Uzgodnienie numer **TT/AD/946/2024**
Veolia Energia Warszawa S.A.
02-591 Warszawa, ul. Stefana Batorego 2

WYKONAWCA PROJEKTU: PUP SOMEX Sp. z o.o. ul. Zgrupowania Żmija 1/54, Warszawa	
NAZWA OBIEKTU: Wymiana sieci ciepłowniczej 2xDN400/560 pod ul. Skierniewicką w Warszawie	
ADRES OBIEKTU: ul. Skierniewicka w Warszawie	
PROJEKTOWAŁ: mgr inż. Maciej Joniewicz upr.nr MAZ/0173/POOS/05 <small>do projektowania bez ograniczeń w specjalności instalacyjnej w zakresie sieci, instalacji i urządzeń cieplnych, wentylacyjnych, gazowych, wodociagowych i kanalizacyjnych</small>	Podpis
BRANŻA: ciepłownictwo	
STADIUM: uzgodnienie trasy do ZUD	
TYTUŁ RYSUNKU: Projekt zagospodarowania terenu	
NR RYSUNKU: 1	
SKALA: 1:500	
DATA: SIERPIEŃ 2024 r.

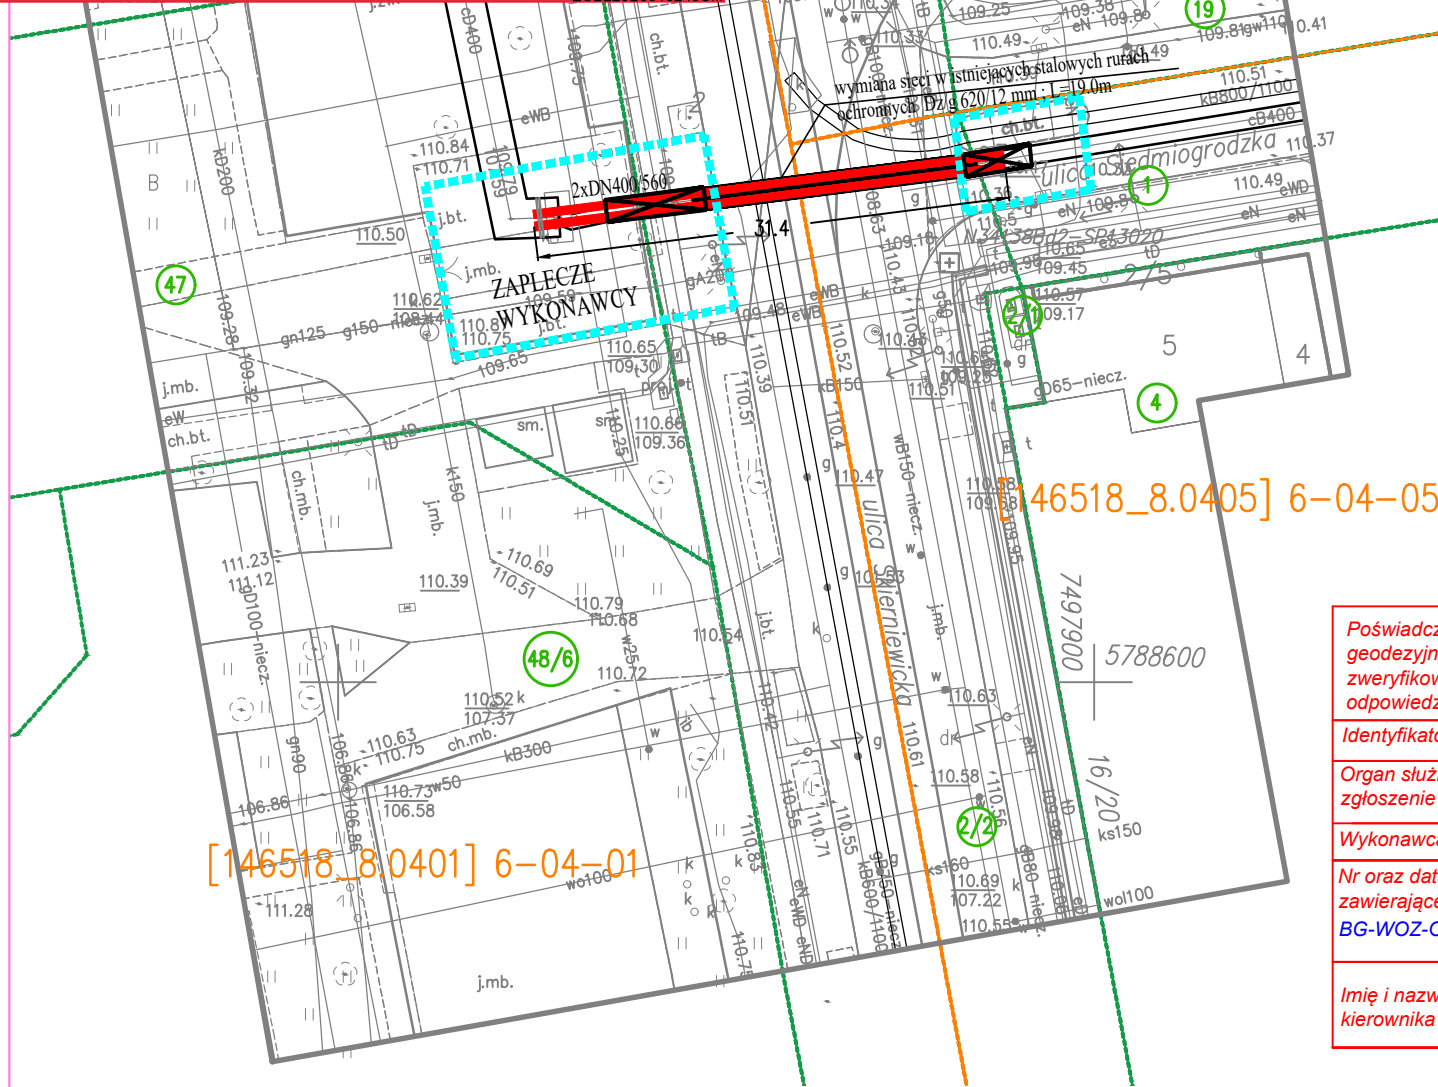
Dział Techniczny i Standaryzacji akceptuje trasę sieci ciepłowniczej z uwagami:

1. Zmiana PZT wymaga ponownego uzgodnienia trasy s.c.
2. Na etapie projektowania należy przewidzieć prawidłowe odwodnienie i odpowietrzenie sieci. W przypadku konieczności zaprojektowania studni nie uwzględnionych na niniejszym uzgodnieniu należy złożyć do akceptacji trasę s.c. z ich uwzględnieniem.

3. Przed przystąpieniem do projektowania instalacji alarmowej Brandes, szczegóły dotyczące rozwiązań technicznych takich jak: przebieg, stan sieci, punkt pomiarowy lub inne rozwiązania, należy uzgodnić z Działem Detekcji Ubytków: detekcja.ubytkow.pl.waw@veolia.com

4. Po wejściu przyłącza s.c. do węzła zapewnić właściwą kompensację rurociągów
5. Nie robić nasadzeń drzew w odległości bliższej od sieci ciepłowniczej niż zasięg korony dorosłego drzewa.

6. Nad siecią ciepłowniczą nie organizować ogródków lokatorskich lub tarasów. Nie dotyczy uzgodnionej trasy s.c. w rurach ochronnych.
7. Szczegółowe rozwiązania techniczne będą opiniowane na etapie weryfikacji dokumentacji projektowej.
